Provincia di Forlì-Cesena  
Servizio Edilizia e Pianificazione Territoriale

**OGGETTO:** [ID: 9796] Parco eolico “Poggio Tre Vescovi” per la produzione di energia da fonte rinnovabile mediante l’installazione di n. 11 aerogeneratori in Alta Valmarecchia nel Comune di Badia Tedalda (AR). Procedimento di VIA-PNIEC. Proponente: Badia Tedalda Eolico S.r.l..

**Osservazioni rispetto al PTCP della Provincia di Forlì-Cesena.**

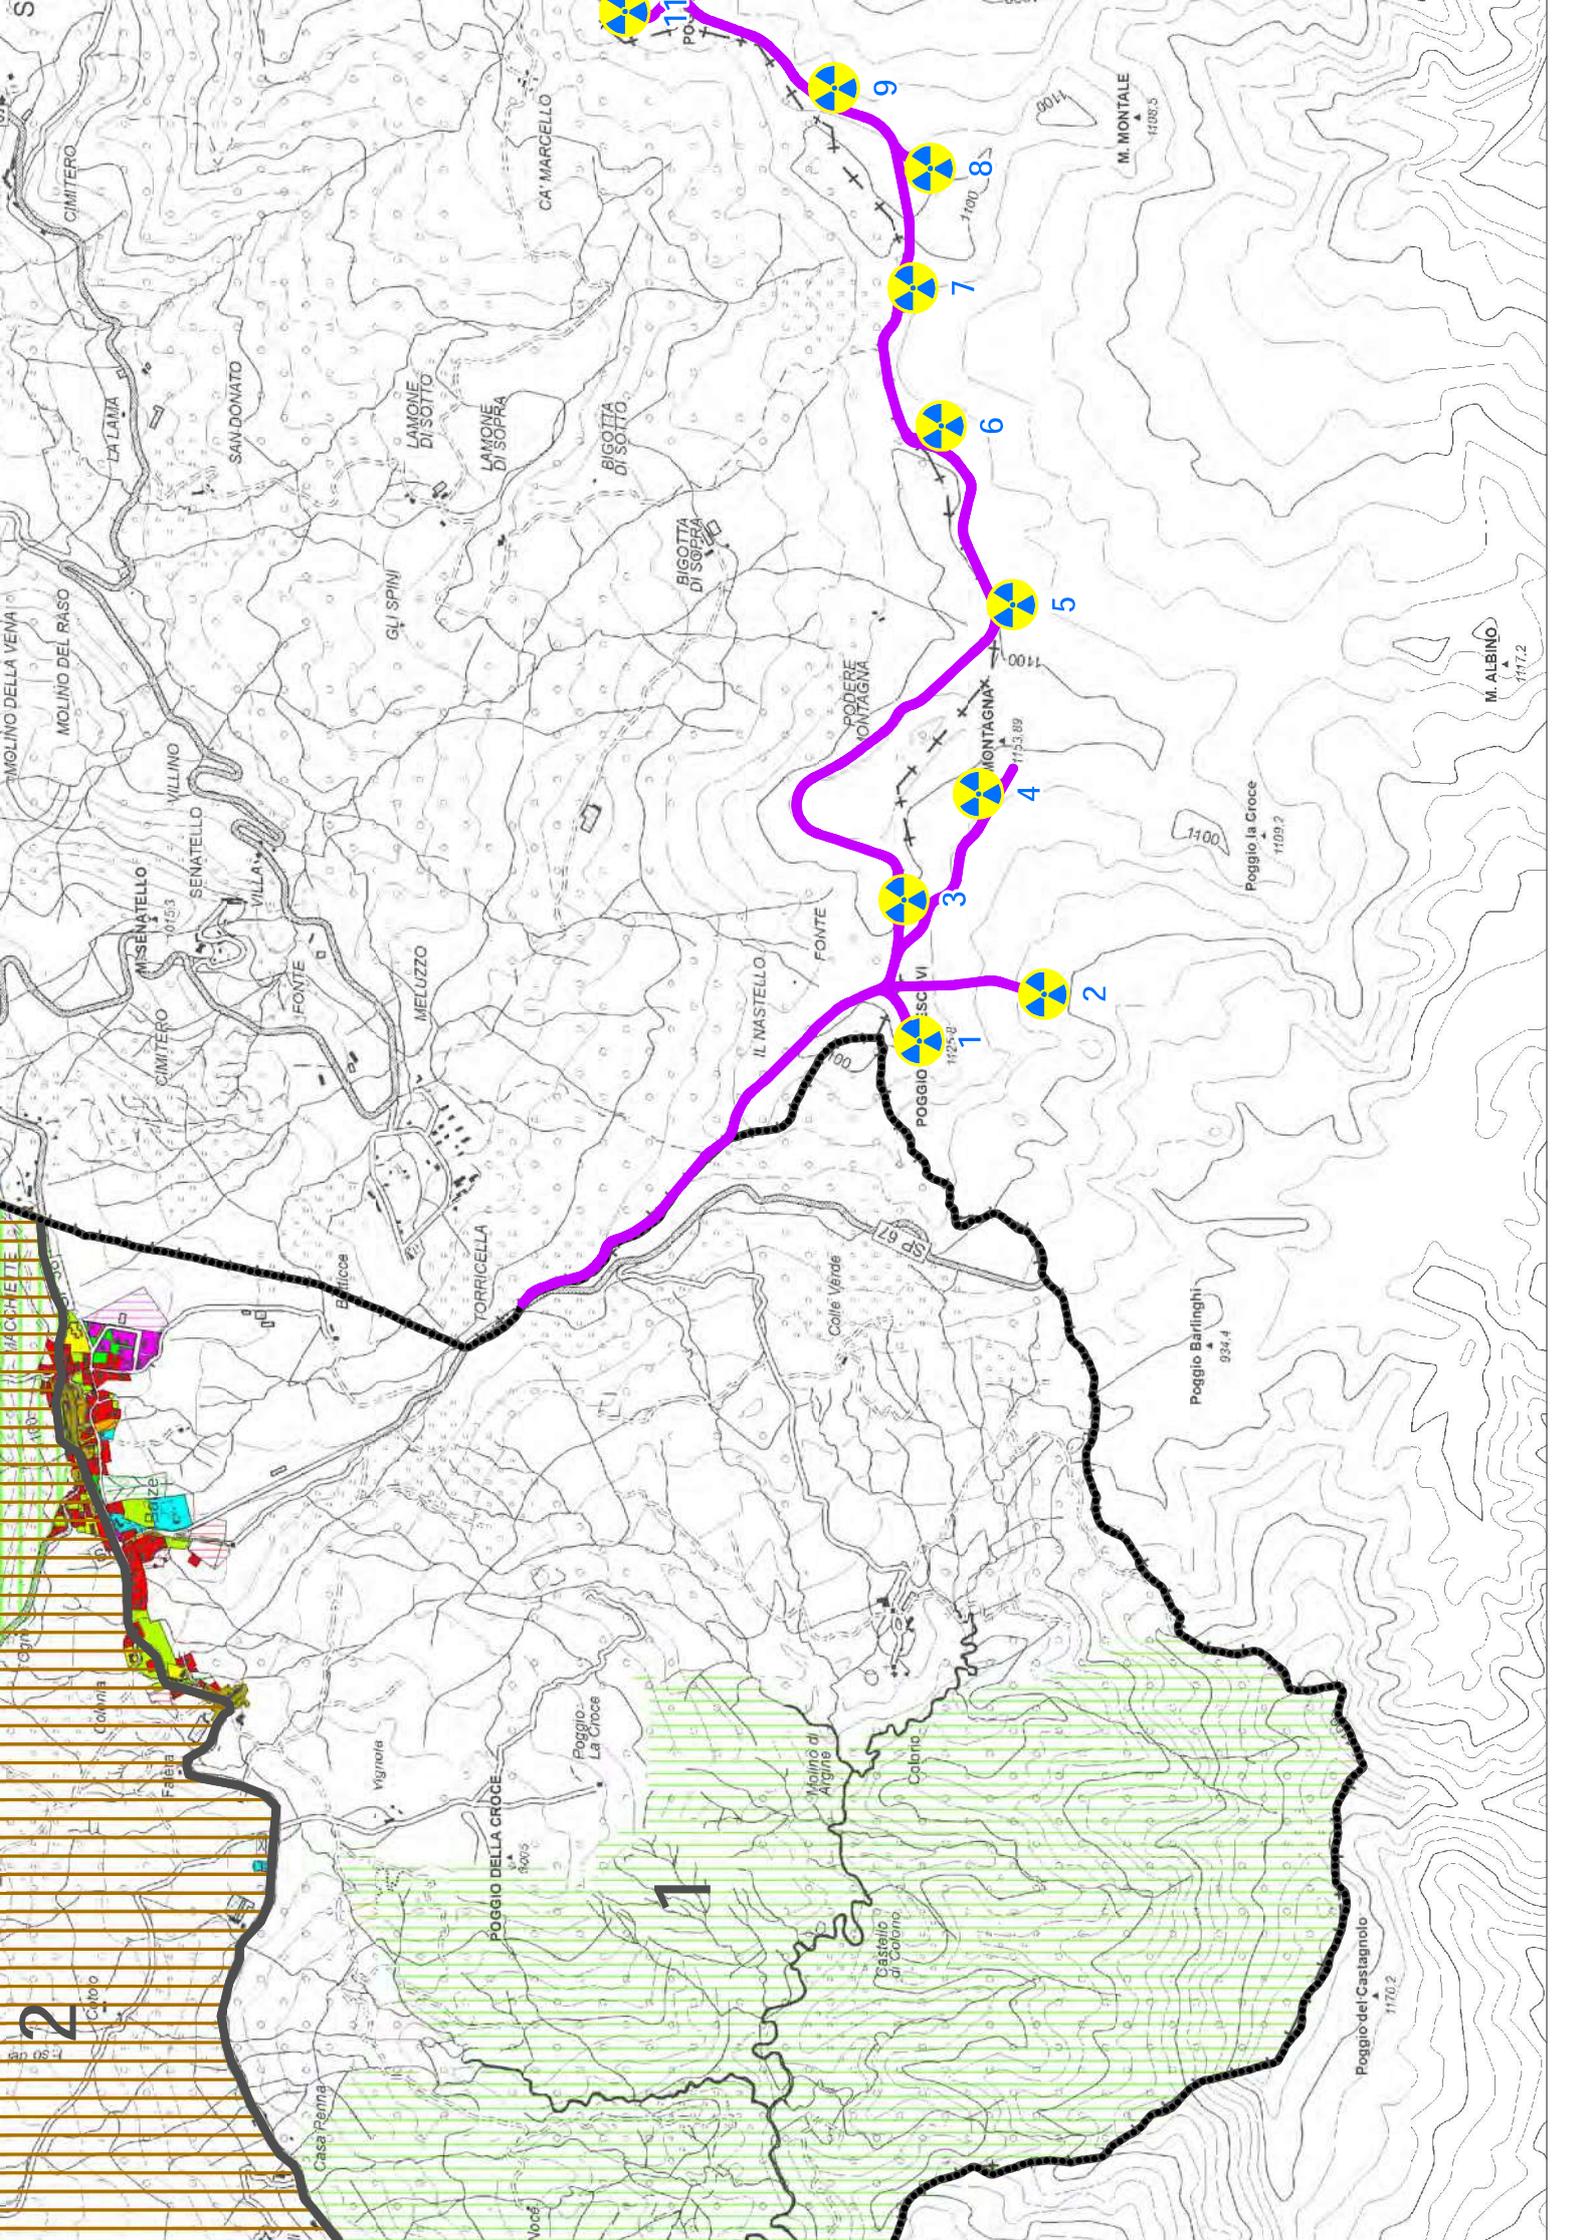
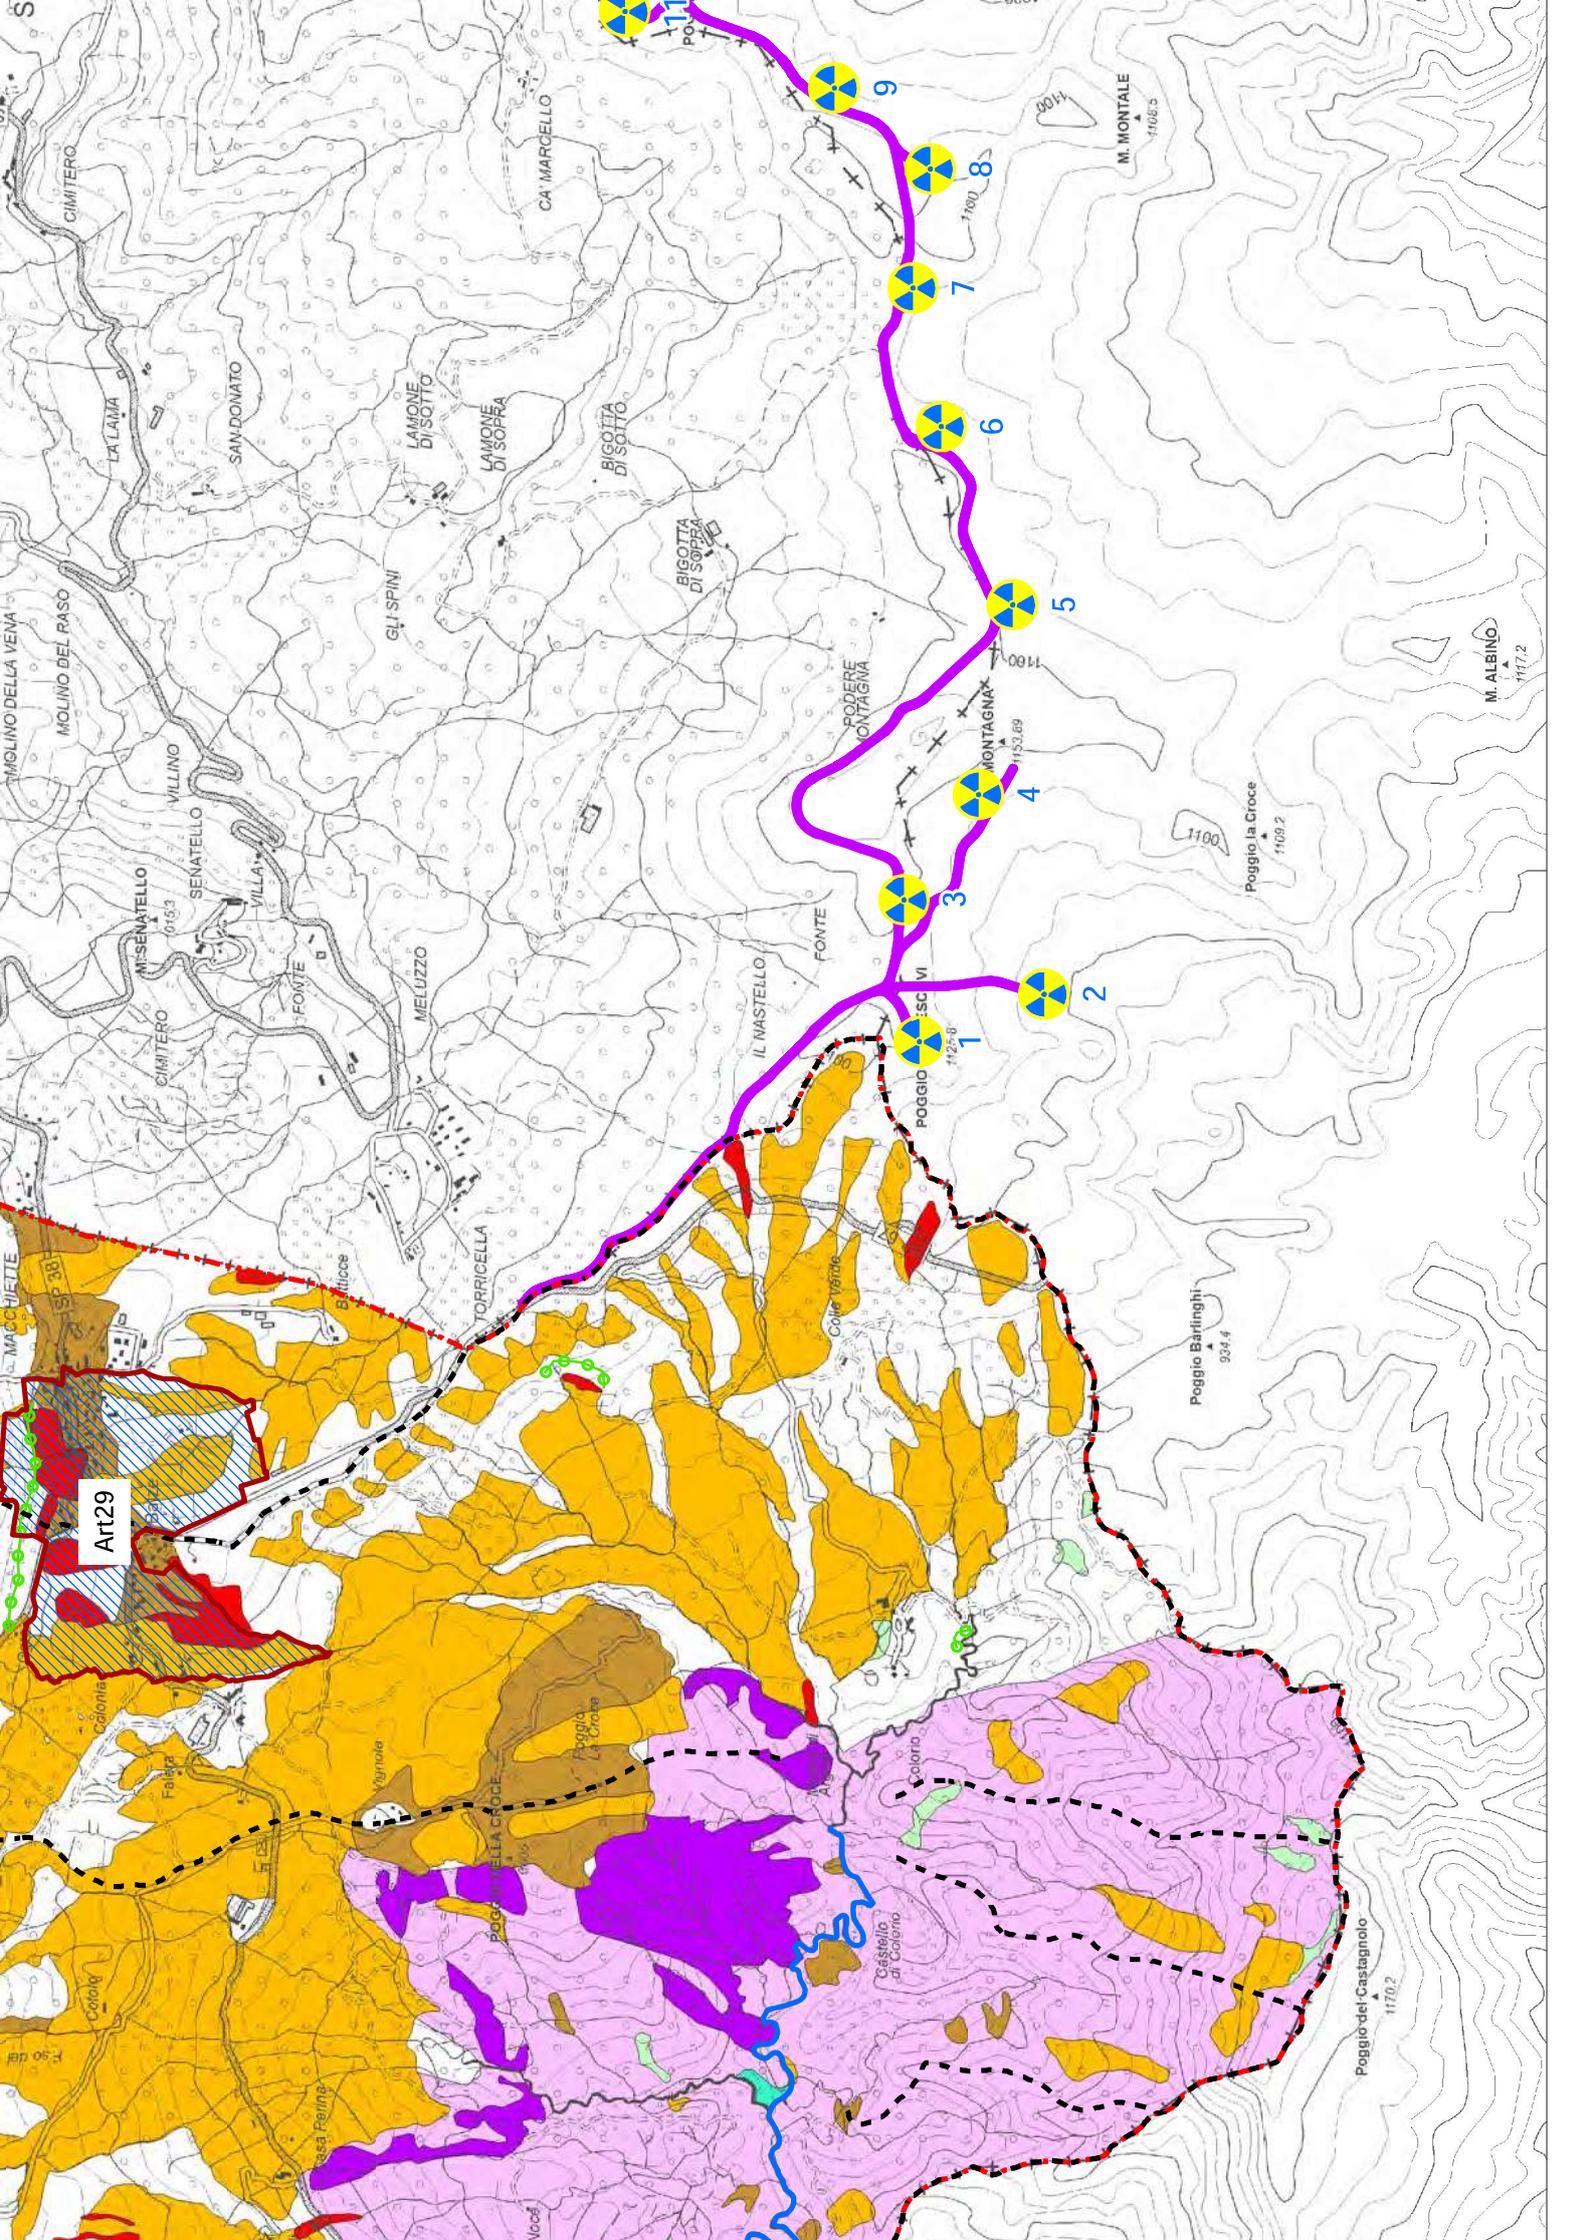
**Visto** quanto sopra, ai fini di una compiuta valutazione dell’impatto ambientale, si segnala che dall’analisi delle tavole del PTCP rappresentate nell’*allegato A* alla presente nota, il progetto di allargamento della carrabile esistente al confine fra i Comuni di Verghereto (FC) e Casteldelci (RN), per adeguarla alle esigenze di viabilità interna del parco eolico, insiste su un’area di pregio paesaggistico-ambientale. In effetti, per circa 400 m, delimita l’area ZSC IT4080008 - Balze di Verghereto, Monte Fumaiolo, Ripa della Moia e per circa 900 m si attesta al limite delle “zone di particolare interesse paesaggistico-ambientale” di cui all’art. 19 delle norme del PTCP. Tali aree comprendono ambiti territoriali caratterizzati oltre che da rilevanti componenti vegetazionali o geologiche, dalla compresenza di diverse valenze (storico-antropica, percettiva, ecc.) che generano per l’azione congiunta, un interesse paesistico.

Il tracciato in progetto risulta inoltre coincidere con un crinale tutelato ai sensi dell’art. 20B delle norme del PTCP, che indica la necessità di evitare sbancamenti del terreno che alterino la percezione visiva delle linee di crinale. Dovrà pertanto essere valutato positivamente lo studio di impatto ambientale e visivo e dovranno essere definite le idonee misure mitigative. Il crinale sopracitato fa parte anche di un percorso escursionistico di notevole interesse: l’Alta Via dei Parchi - tappa n. 26; un percorso la cui attuazione è stata finanziata dalla regione Emilia-Romagna che tocca l’Appennino a cavallo fra tre regioni (Emilia-Romagna, Toscana e Marche) e che verrebbe in quel tratto inevitabilmente snaturato.

L’ampliamento della sede stradale interesserà inoltre elementi individuati nel sistema forestale e boschivo (v. Tav. 3 PTCP), disciplinati dall’art. 10 delle norme del PTCP e assoggettati a specifica tutela. In base al sopracitato articolo, è consentita la realizzazione di opere pubbliche o di interesse pubblico di natura tecnologica ed infrastrutturale salvo prevedere interventi compensativi dei valori compromessi. Tali opere di compensazione, da realizzare all’interno del medesimo bacino idrografico nel quale è stato autorizzato l’intervento di trasformazione, dovranno consistere nella ricostruzione delle formazioni boschive eliminate all’interno delle aree di collegamento ecologico di cui alla tav. 5 del PTCP, come ambiti per la riconnessione delle reti ecologiche, descritte all’art. 55 del suddetto piano. Pertanto, qualora la realizzazione dell’intervento determini l’abbattimento, il danneggiamento o la compromissione delle aree boschive, si dovranno prevedere opportune opere di ripristino ovvero un’adeguata compensazione, sulla base di quanto determinato dal comma 8bis dell’art. 10 delle norme del PTCP.
